ACCORDO OPERATIVO

AMBITO "ANS.C.5"(PARTE)
ai sensi dell'art. 38 LR 24/2017

VALSAT ai sensi dell'art. 5
LR 20/2000 - RELAZ. e
SCHEDE TECNICHE

Integrazione rapporto ambientale di VALSAT relativo all'attuazione dell'Abito ANS.A.5 parte 2 "Via Rabuina" conseguente alle richieste della Città Metropolitana di Bologna Fasc. 8.2.7.2/6/2021 del 30 luglio 2021 e conseguente richiesta del Comune di Budrio P.G. 18620 del 02/08/2021.

Pista ciclabile unitaria

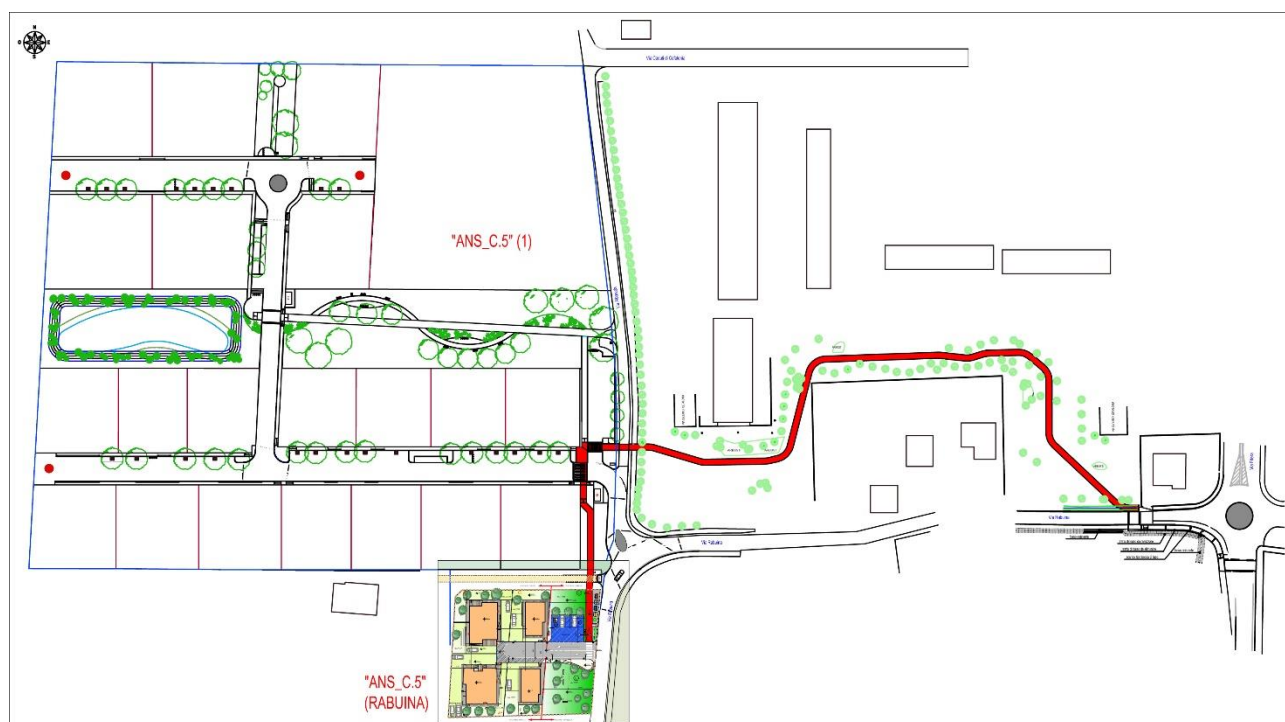
- occorre meglio dettagliare il tema dell'accesso ciclopedonale al comparto, anche con riferimento alla rete ciclopedonale esistente e a quelle strategica e integrativa prevista dal Piano Urbano della Mobilità Sostenibile, nonché al collegamento con la stazione SFM (Centro di Mobilità). Nel documento infatti, nella sezione dedicata alla mobilità, si fa riferimento alla possibilità di collegamento del comparto alla rete ciclopedonale esistente, tuttavia dagli elaborati dell'Accordo ciò non risulta previsto.

Si precisa che, essendo previsto un percorso ciclopedonale di collegamento con l'abitato di Budrio nel comparto adiacente ambito ANS.5 "Albareda" ed essendo questo già approvato, che passa in fregio all'ambito ANS.5. (parte) "Rabuina", nel suddetto comparto verrà realizzato un tratto di pista ciclopedonale che andrà ad allacciarsi con quella già approvata dell'ambito "Albareda" come meglio precisato ed identificabile sulla tavola di progetto "**Pista ciclabile unitaria tra i 2 sub comparti**" del Settembre 2021 a firma del progettista Arch. Vincenzo Petrizzo.

In tale modo sarà garantita la fruibilità del percorso ciclopedonale con il minimo impatto collegandosi ad opera progettata e già approvata.

L'accesso ciclopedonale al sub comparto avverrà in corrispondenza della zona parcheggio correndo la pista lungo il limite del comparto e immettendo nella viabilità interna per permettere il raggiungimento di tutti gli edifici previsti.

SEZIONE ORIZZONTALE DEL VALORE EFFICACE DEL CAMPO ELETTRICO ALL'ALTEZZA MINIMA ALLA QUALE SI RAGGIUNGONO I 6 V/m.

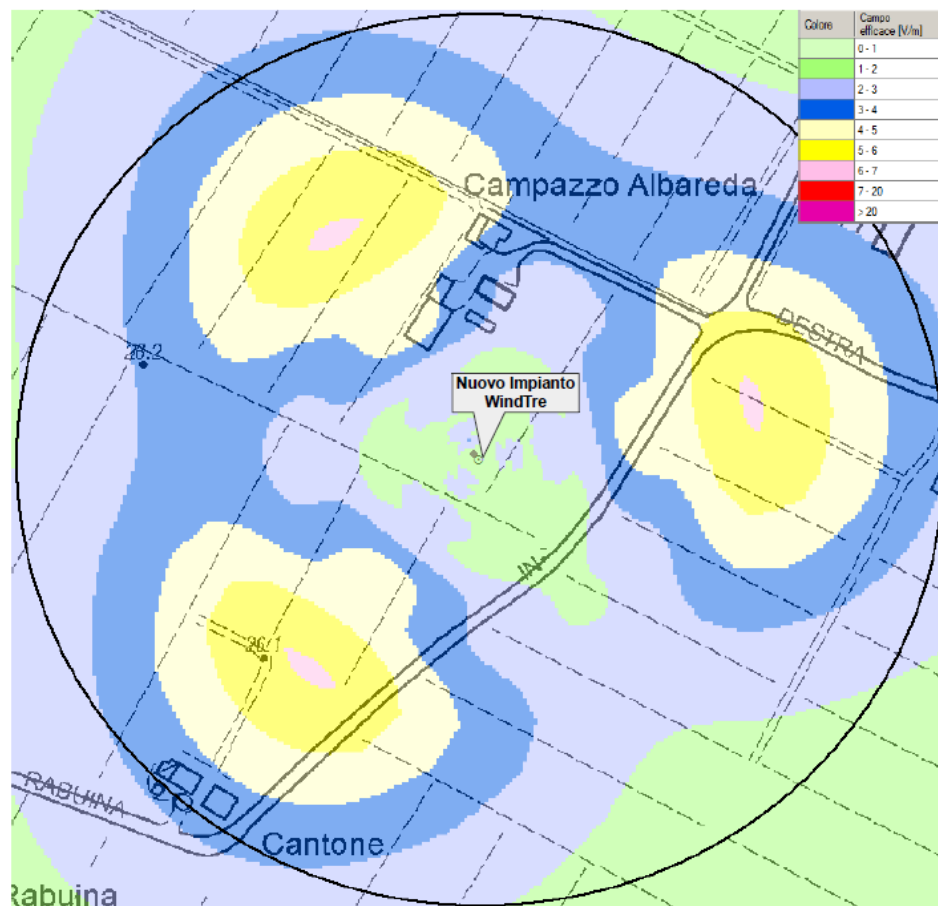
- In relazione al tema dell'elettromagnetismo, e alla presenza di una antenna SRB a 50 m di distanza dall'area oggetto di trasformazione, il documento di Valsat richiama una specifica analisi di impatto elettromagnetico, che risulta necessario fornire, per meglio valutare la compatibilità dell'intervento in riferimento all'antenna stessa.

H = 18,3 m s.l.s. (44,3 m s.l.m.) riferita alla quota 26,0 m s.l.m. del punto in cui è posizionato l'impianto.

Come si evince dalla immagine precedente estrapolata dall'autorizzazione al funzionamento di Arpae, **non vi sono punti nell'area** oggetto di intervento edilizio, riferiti all'altezza prevista di progetto dei fabbricati, ove si rilevi valore efficace del campo elettrico indotto dal funzionamento dell'antenna SRB **che superi il limite di 6V/m** previsto dalle vigenti normative per la popolazione residente. La maggior parte del comparto ha valore efficace di Campo elettrico vicino o inferiore ai 3V/m, considerato questo valore obiettivo di qualità dalla Regione Emilia Romagna.

Non risultano pertanto alla luce della documentazione autorizzativa Arpae problematiche determinate dal funzionamento della SRB. Si precisa che la maggior parte del Lotto beneficia del cd. "effetto ombrello".
